原動機（エンジンマウントブラケット）リコールについて

リコール番号4676

（届出日：令和2年2月27日 開始日：令和2年2月28日）

改善箇所説明図

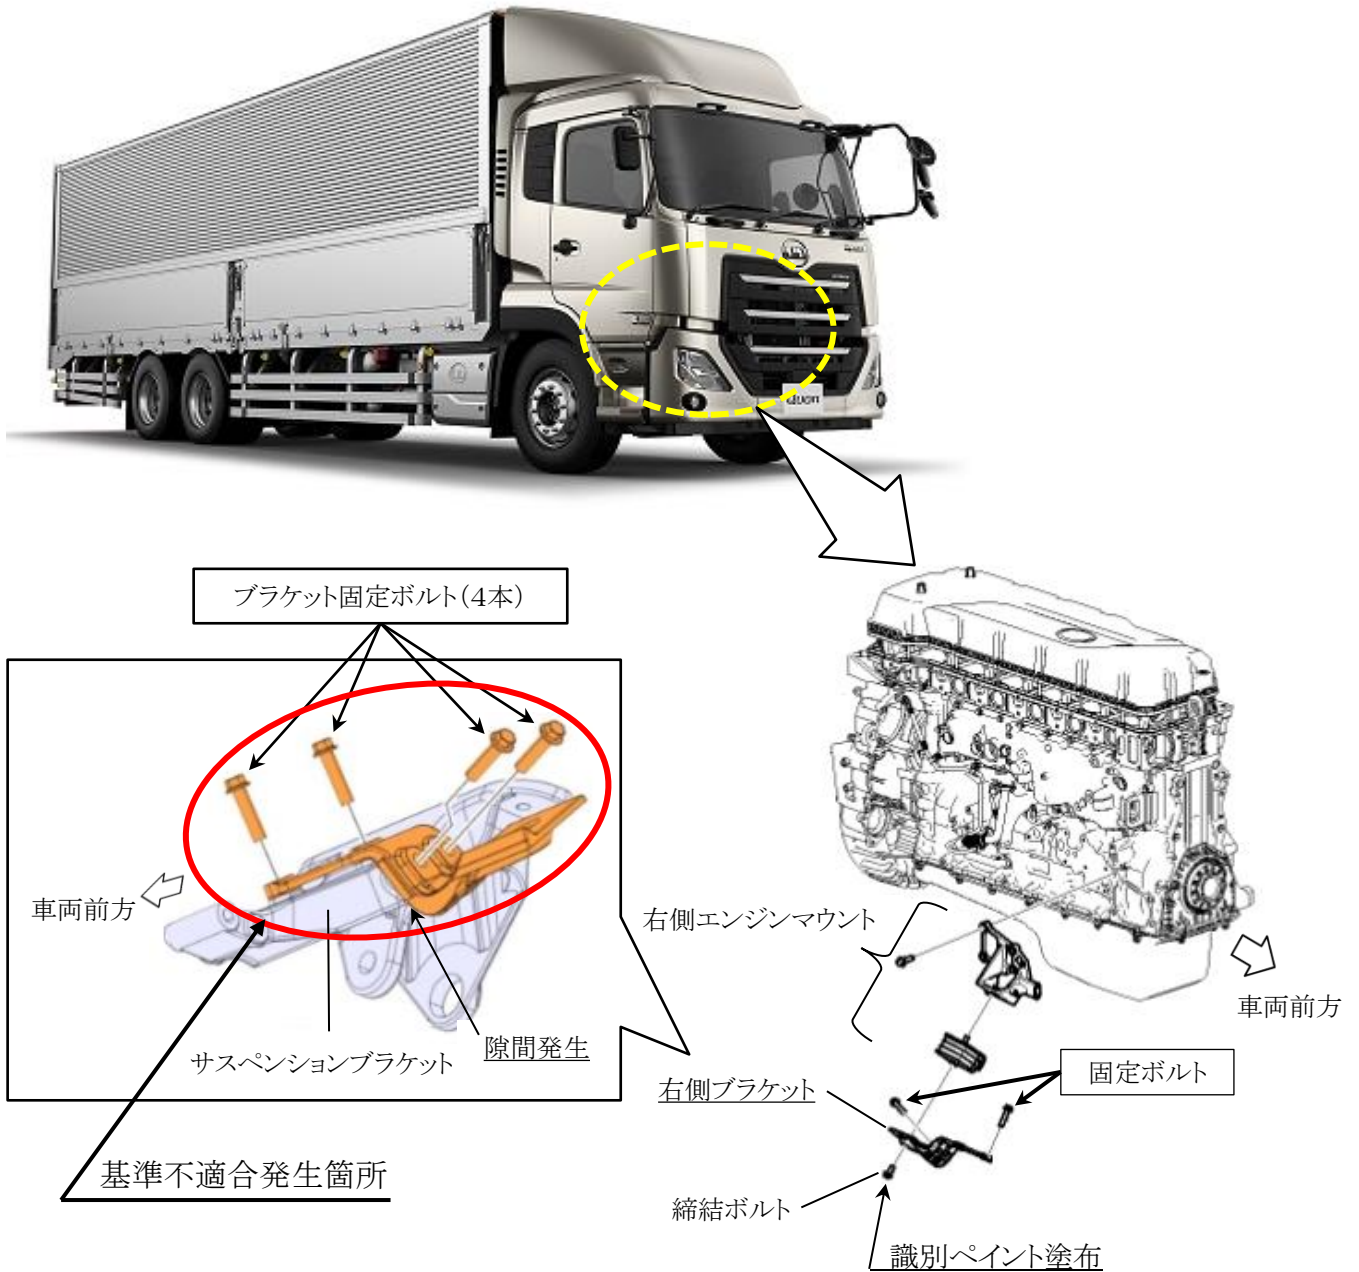
GH11エンジンの前方右側エンジンマウントにおいて、ブラケット固定ボルトの締め付け順序が不適切なため、サスペンションブラケットとの間に隙間ができているものがある。そのため、エンジン振動等で固定ボルトが緩み、そのままの状態で使用を続けるとブラケットが破断してエンジンが振れ、最悪の場合、クーリングファンが他部と接触・破損して、冷却性能が低下しオーバーヒートに至るおそれがある。

全車両、当該ボルトの緩みとブラケット接合部を確認し、適正な順序で締め付ける。なお、当該ボルト及びブラケットに損傷等がある場合は、新品に交換する。

注： は適正な順序で再締め付けする部品を示す。
 識別： 右側前方エンジンマウントブラケットの締結ボルトの頭部に白色または黄色のペイントを塗布する。
